标题 Subject	GX 变速箱线束进水 GX transmission cable waterproofing failure ГХ нарушение гидроизоляции кабеля трансмиссии
编稿 Edit by	服务技术支持科 Technical support Department Департамент технической поддержки
问题描述 Problem Description	变速箱线束防水失效，需要更换线束 The transmission cable waterproofing failed, cable need to be replaced Нарушение гидроизоляции кабеля трансмиссии, кабель необходимо заменить

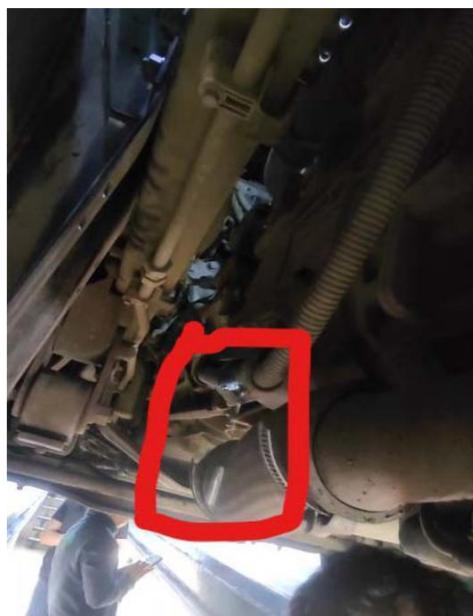
线束防水失效，发现变速箱线束中有大量水分，可能会导致变速箱报供电类故障码，售后已经检查发现 5 起故障

The cable waterproofing failed, large amount of the water were found inside the transimission cabel. This may cause failure codes about power supply of transmission 5 problems were already detected aftersales. **Нарушена гидроизоляция кабеля, внутри кабеля трансмиссии обнаружено большое количество воды. Это может привести к появлению кодов неисправности, связанных с питанием коробки передач. Уже на 5 шасси были обнаружены неисправности после продажи.**

当汽车到达服务时，如果电缆供应商的代码是 D198，请检查电缆的状况，并在必要时通过本地方式修复电缆和连接器。

When the vehicle arrives for service, if the cable supplier's code is D198, check the condition of the cable and, if necessary, repair the cable and connector by local means. **При приходе автомобиля на сервис если код поставщика кабеля D198, проверьте**

состояние кабеля и при необходимости отремонтируйте кабель и разъем локальными средствами .
